変更履歴 1ヶ所通柱を管柱に変更(X9・Y2.5通り)(6/30) トイレ窓07409に変更(8/3)		飯沼建築設計事務所 tel 055-277-3948 fax 055-277-3916	一級建築士事務所 登録(梨)第1-301822号 一級建築士 230919号 飯沼 直己	縮尺 1:50	工事名称 丹澤邸 新築工事	図面名称 2階平面詳細図	NO. A 16
				作成日 2019.02.25

工事名称 丹澤邸 新築工事
図面名称 立面図

工事名称 丹澤邸 新築工事
図面名称 展開図 (3)

工事名称
丹澤邸 新築工事
図面名称
1階コンセントプロット図

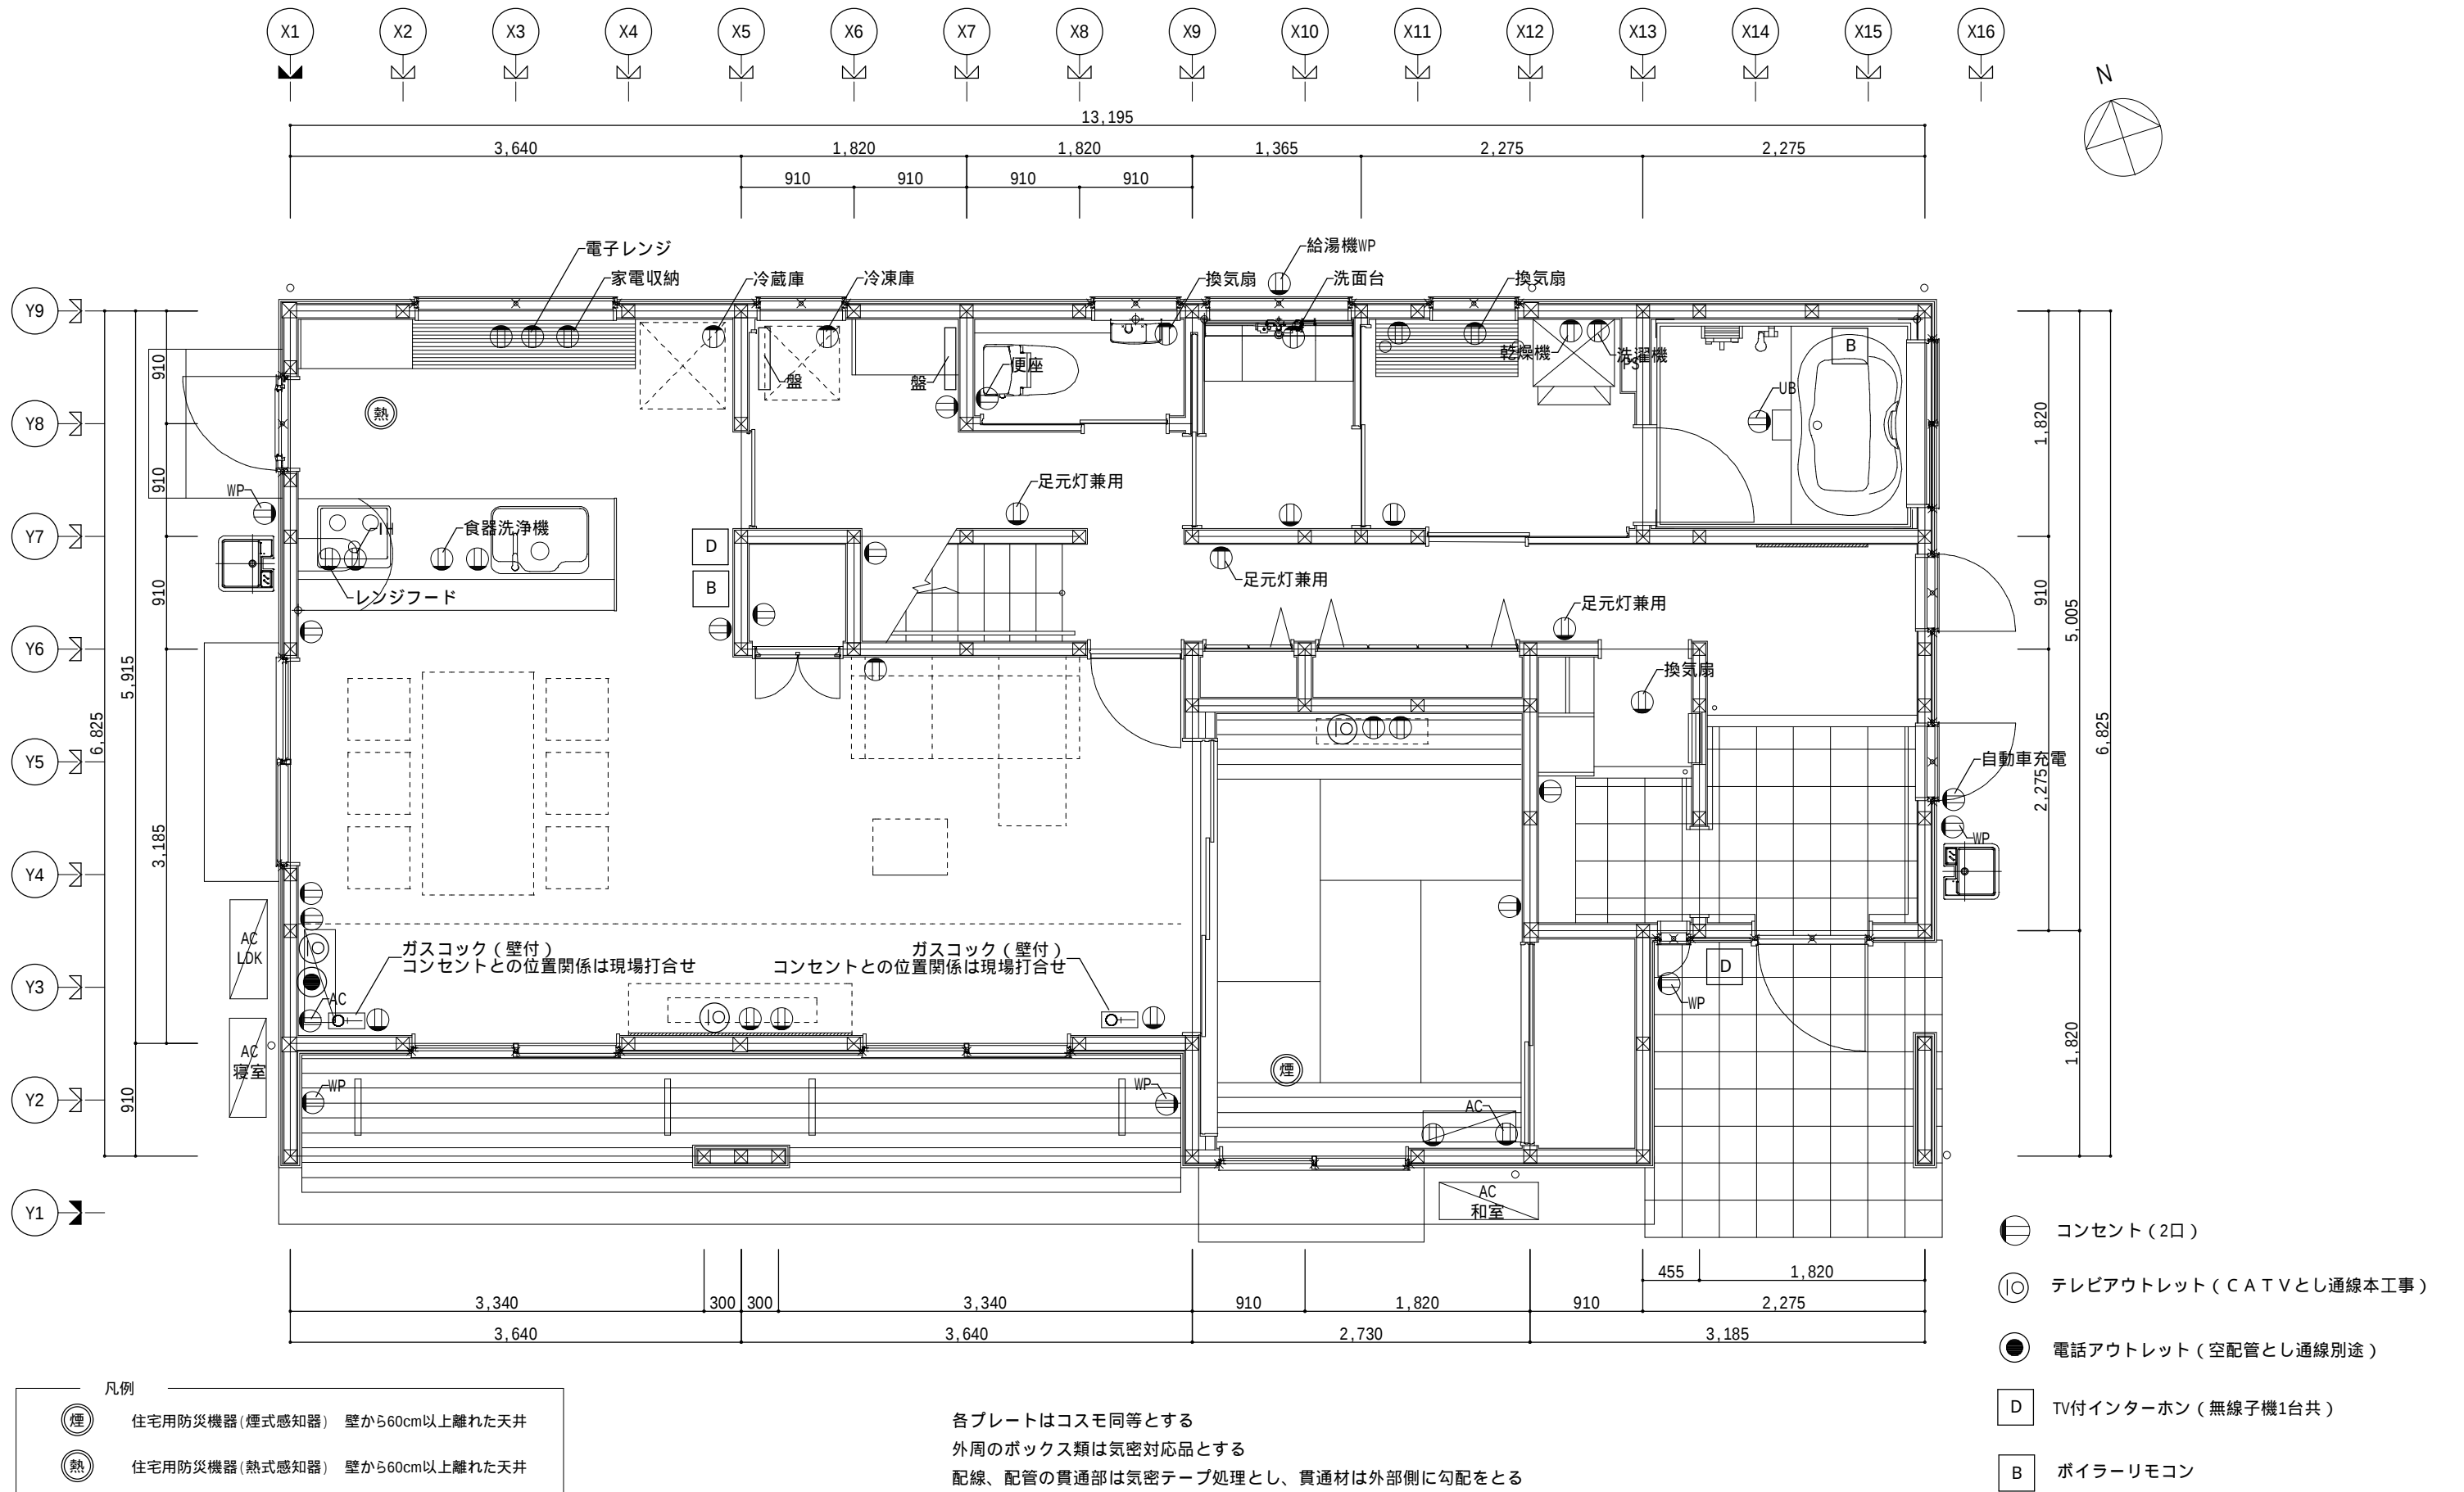
変更履歴
リビング壁にガスコック2ヶ所追加 (8/3)
